Index Nr. 2 zum Brandschutzkonzept

Objekt: Erweiterung der Feuerwache Süd in Elmshorn

1.2 Index Nr. 2

Bei dem hier vorliegendem Index Nr. 2 handelt es sich um die redaktionelle Fortschreibung des Brandschutzkonzeptes G23-1340-F-01-01 vom 13.06.2025 auf Grundlage der Abstimmung zwischen dem Gebäudemanagement Elmshorn und der unteren Bauaufsichtsbehörde der Stadt Elmshorn.

Abbildung 3: Auszug zur Darstellung der maximalen Gebäudeabmessungen

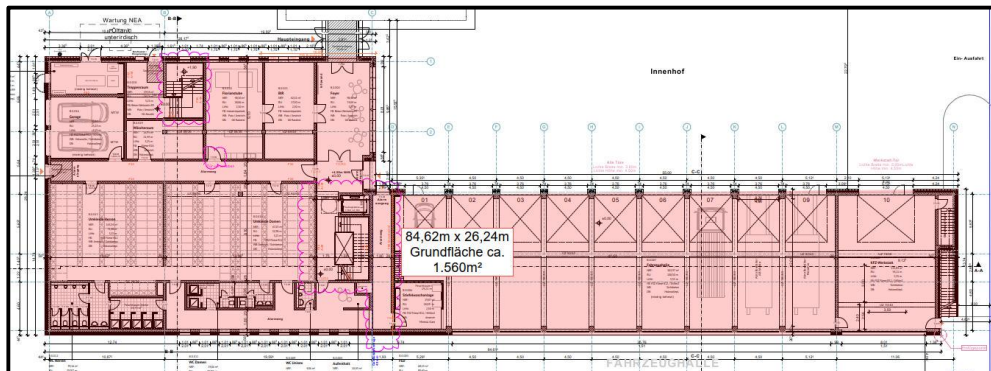
Aufgrund der geplanten maximalen Gebäudeabmessungen von 84,62 m ist nach § 30 (2) LBO eine innere Brandwand notwendig. *Die Brandabschnittsbildung ist in der Achse D vorgesehen. Aufgrund der Gebäudekubatur und der Dimensionierung der Fahrzeughalle müsste eine innere Brandwand unmittelbar im Bereich der Gebäudeinnenecke positioniert und ausgebildet werden. Diese Position sorgt für einen erheblichen Mehraufwand in Bezug auf die Ausführung der Außenwände, der geplanten Dämmstoffe und den vorgesehenen Öffnungen in diesem Bereich. Um den baulichen Mehraufwand zu reduzieren, soll auf die Ausbildung einer inneren Brandwand verzichtet werden.*

Trotz einer maximalen Gebäudeausdehnung von $84,62\text{ m} \times 26,24\text{ m}$ wird die max. zul. Brandabschnittsfläche von 1.600 m^2 nicht überschritten. Hinzu kommt, dass die gesamte Fläche in allen Geschossen durch feuerbeständige und feuerhemmende Trennwände im Sinne des § 29 LBO in kleinere brandschutztechnisch voneinander getrennte Bereiche unterteilt wird, sodass eine Weiterleitung von Feuer und Rauch ergänzend ausreichend lange behindert wird.

Abbildung 4 Visualisierung des Wechsels des Dachbelags im Bereich des Brandüberschlags

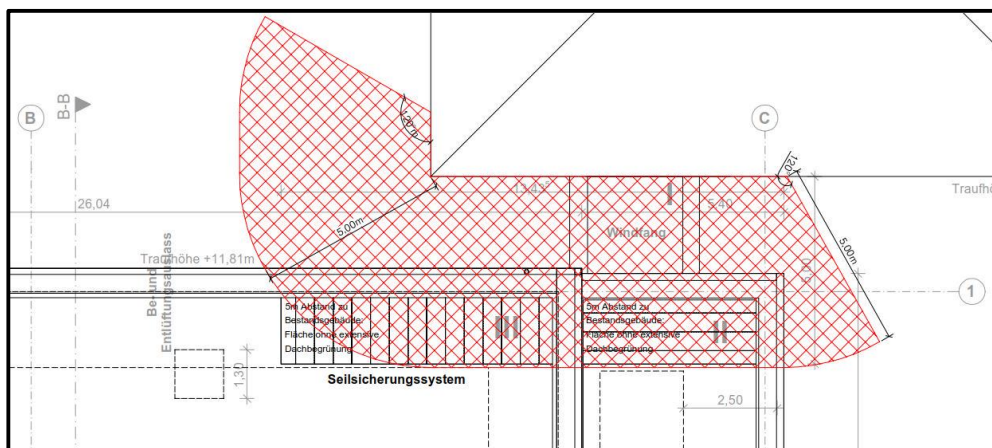
Zur Verhinderung eines Brandüberschlags zwischen dem Bestandsgebäude und dem Neubau wird innerhalb der Achse 1 eine Gebäudeabschlusswand im Sinne des § 30 (2) LBO und § 30 (3) LBO. Zusätzlich wird in einem Abstand von 5,00 m und einem Winkel von 120° wird im Bereich der rückstafelnden Dachfläche die extensive Begründung gegen einen nichtbrennbaren Belag ersetzt, sodass im Falle eines Brandes innerhalb des Bestandsgebäudes eine Weiterleitung von Feuer durch Funkenflug und strahlende Wärme ausreichend lange vorgebeugt werden kann. Selbiges wird im Bereich der aufgeständerten Dachkonstruktion oberhalb des Flachdaches durchgeführt – hier wird im Bereich der 5,00 m die extensive Begründung gegen einen nichtbrennbaren Belag der Dachkonstruktion ausgetauscht. Innerhalb der nachstehenden Abbildung werden die beiden Bereiche visualisiert.
